Ministero dell'Ambiente e della Sicurezza Energetica

Parere n. 17 del 6 settembre 2024

ID_12585 – Asse Ferroviario Monaco-Verona. Accesso Sud alla galleria di base del Brennero - Quadruplicamento della linea Fortezza-Verona. Lotto 1: Fortezza-Ponte Gardena. Progetti di variante relativi al quadruplicamento della Linea Fortezza-Verona – Variante ex Art. 169 D.Lgs. 163/2006

Figura 1 – Planimetria idraulica NV032 con recapito sul versante (PD)

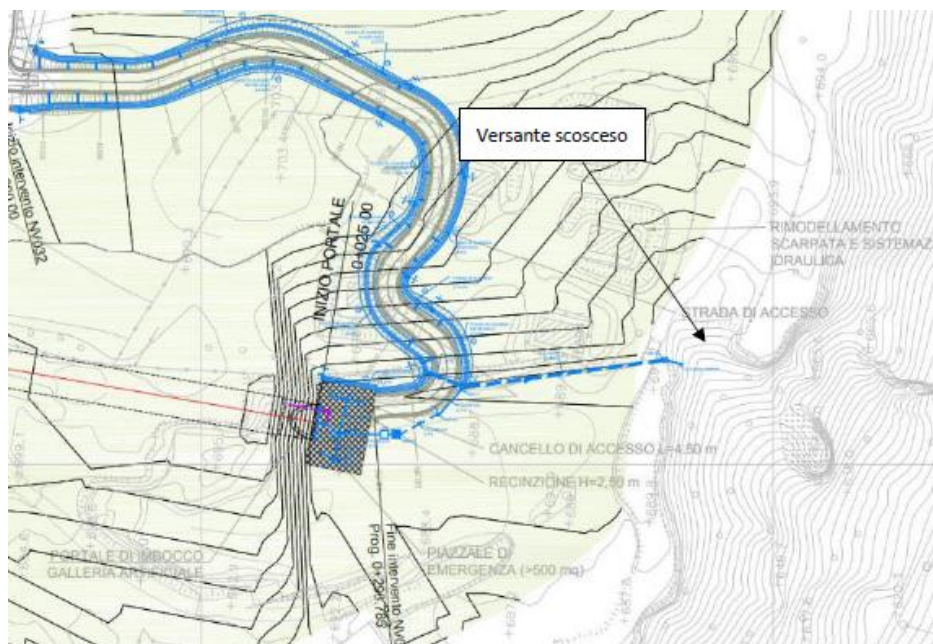
La soluzione di PD prevedeva l'intubamento delle acque di piattaforma convogliandole poi in una scanalatura del versante per recapitare in Isarco. La proposta di variante si inserisce nell'ambito dello scarico delle portate di drenaggio nel rispetto della morfologia dello stato di fatto del territorio. La nuova soluzione progettuale prevede la combinazione di alcune modifiche al Progetto Definitivo, qui di seguito sintetizzate:

- eliminazione dello scarico di portate importanti ($Q=630$ l/s) sul versante della scarpata che appare scosceso e presenta discontinuità, riducendo il rischio di innescare fenomeni di dissesto. Migliore soluzione di attraversamento della viabilità secondaria, descritta al meglio dal rilievo di Progettazione Esecutiva, posta al di sotto della scarpata che percorre il versante e permette l'accesso alla zona di Hinterrigger. Lo scarico previsto nel Progetto Definitivo non risolveva mediante apposita opera l'attraversamento della stessa.

- Eliminazione dello scarico delle portate provenienti dal drenaggio del deposito di Forch realizzato mediante la posa di una tubazione in PEAD DN630:
 - la tubazione di recapito attraversa un dislivello altimetrico di circa 75 m, partendo dalla quota di scorrimento di 688 circa dal piazzale fino ad arrivare al fiume Isarco alla quota di 610 m slm;

- il dislivello altimetrico e la geometria dello scarico porterebbero a valori di velocità di scorrimento non compatibili con la soluzione progettuale proposta;

- la posa di tale collettore risulta di difficile realizzazione per l'acclività della scarpata e le profondità da raggiungere con gli scavi.
 - Il Piano Particellare di Esproprio non risulta comprendere le particelle interessate dal tracciato planimetrico della tubazione di recapito;

- Realizzazione di un unico scarico delle portate di drenaggio raccolte dalla viabilità NV032 e dal deposito di Forch, anziché separato per ciascun contributo, viste le difficoltà realizzative del recapito all'Isarco e la necessità di aggiungere le particelle interessate a Piano Particellare di Esproprio.

Figura 3 – Consolidatori a farfalla

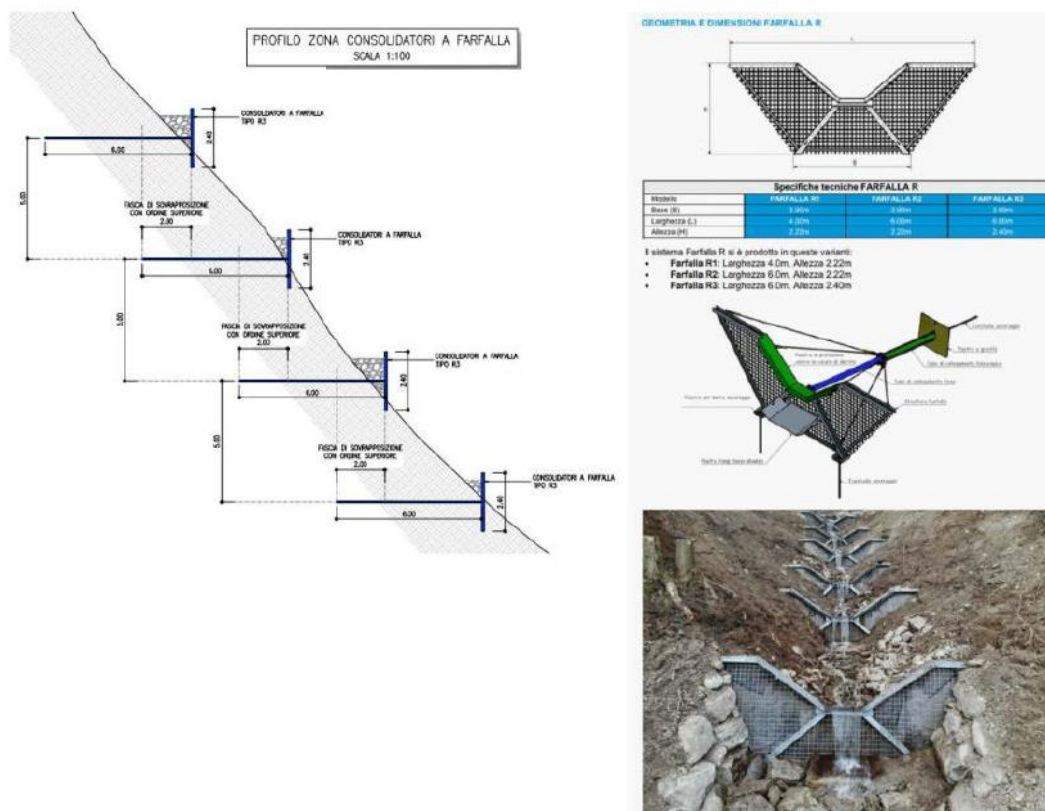
Il Proponente ritiene migliorativa dal punto di vista tecnico la soluzione proposta, rispetto alla soluzione del progetto definitivo. I vantaggi tecnici rispetto al Progetto Definitivo sono:

- riduzione del volume di scavo, proponendo la realizzazione di uno scarico a cielo aperto;
- l'opera di scarico proposta risulta non impattante a livello naturalistico e visivo in quanto non prevede l'uso di cls e/o manufatti gettati in opera;
- l'opera apporta miglioramenti al versante andandolo a stabilizzare mediante l'uso di consolidatori a farfalla;
- la viabilità secondaria intercettata dall'opera di scarico verrà sotto attraversata mediante la posa di un tombino in cls, senza recare danneggiamenti alla stessa;
- le difficoltà dovute alla posa di una tubazione lungo il versante scosceso e acclive viene by-passata e la nuova opera in progetto rappresenta un vantaggio sia dal punto di vista realizzativo, sia per la sua manutenzione durante la fase di esercizio.

Figura 5- Inquadramento territoriale dell'area interessata dal progetto do Forch e dalla relativa finestra nel PE

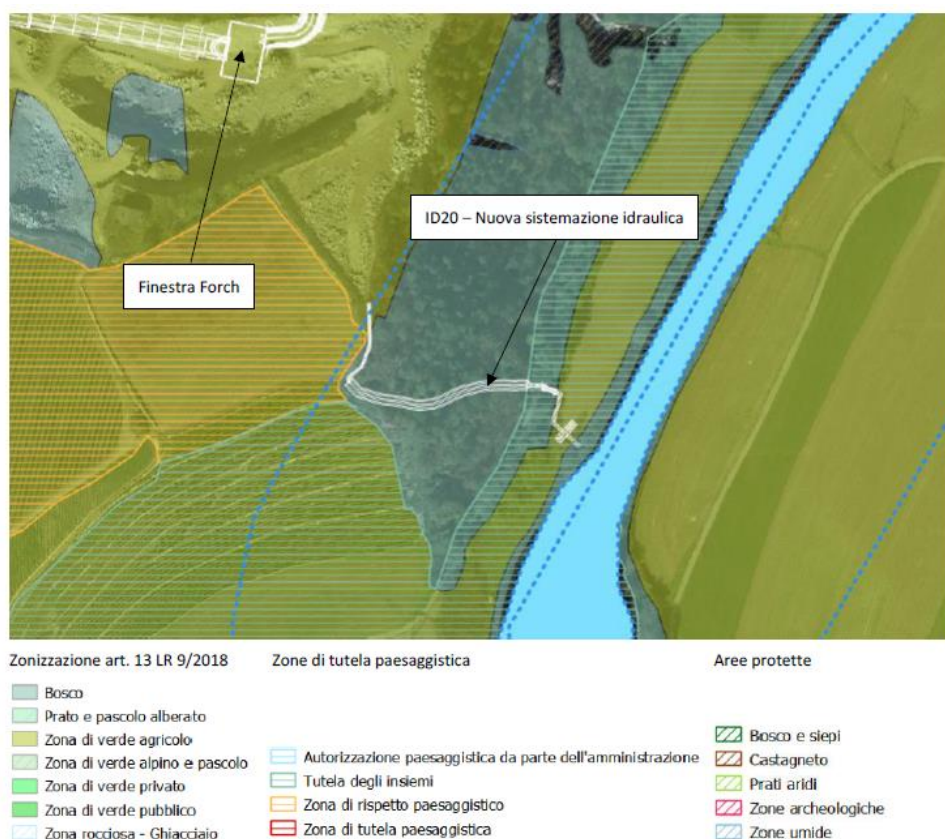
La localizzazione della nuova sistemazione idraulica va ad interessare aree inserite all'interno della fascia di tutela ai sensi dell'art. 142 comma 1 lett. c) del D. Lgs. 42/2004, essendo inserita lungo il versante che defluisce verso l'alveo del fiume Isarco. Inoltre, sono interessate anche aree tutelate a livello regionale (L.R. 9/2018) dagli artt. 11 (zone di tutela degli insiemi, relativamente alla parte terminale dell'intervento) e 13 (zone a verde agricolo e bosco).

Le soluzioni presentano influenze in particolar modo sulla componente acque, andando a risolvere criticità non valutate correttamente in sede di progetto definitivo. Dal punto di vista paesaggistico non vi sono incrementi di impatti, in quanto la nuova soluzione si integra perfettamente con la conformazione attuale del versante su cui insiste. Tale soluzione, non sviluppata in sede di Progetto Definitivo, necessariamente si andrà ad inserire in aree soggette a vincolo non precedentemente contemplate.

Figura 6 – Imbocco Nord Scaleres – Barriere paramassi e reti di protezione del versante

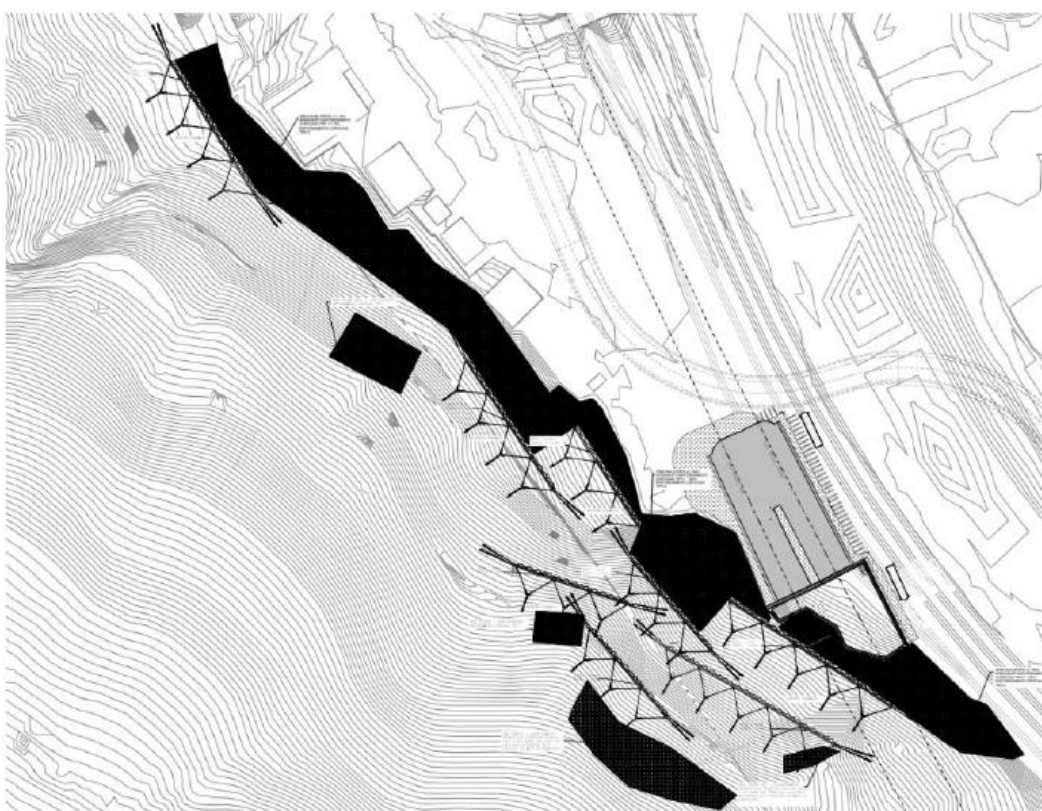
In fase di gara era oggetto di punteggio tecnico la proposta di miglioramento della stabilità del versante prospiciente la zona di imbocco Scaleres Nord. Nell'offerta tecnica, pertanto, sono stati inseriti idonei interventi di consolidamento e stabilizzazione del pendio (barriere paramassi e reti in aderenza). Tali interventi, richiesti dal disciplinare di gara, non erano presenti nel progetto definitivo.

A valle degli approfondimenti geotecnici eseguiti, sono state condotte analisi di tipo cinematico sui pendii aggettanti sulla zona di imbocco della Galleria Scaleres Nord. I risultati hanno fatto propendere per l'inserimento di una serie di rinforzi corticali delle pareti rocciose e di barriere paramassi appositamente studiate per minimizzare i rischi e garantire degli adeguati standard di sicurezza sia in fase di realizzazione delle opere, che in fase di esercizio della linea.

Il versante roccioso, caratterizzato da una forte acclività ($45^{\circ}\div 50^{\circ}$), viene stabilizzato mediante un intervento di rinforzo corticale con rete metallica di protezione in aderenza e chiodatura.

La rete metallica è composta da pannelli tipo Orthofix di funi spiroidali con formazione 1x19 (Ø10:22mm) a maglia quadra 25cmx25cm, con borchie in acciaio galvanizzato chiuse a pressione e rete esagonale a doppia torsione maglia 8x10, filo 3mm. La chiodatura viene eseguita con barre tipo Gewi Ø28mm di lunghezza 4m a maglia 2x2m. È altresì prevista l'installazione di barriere paramassi opportunamente posizionate in funzione degli scenari di rischio più probabili.
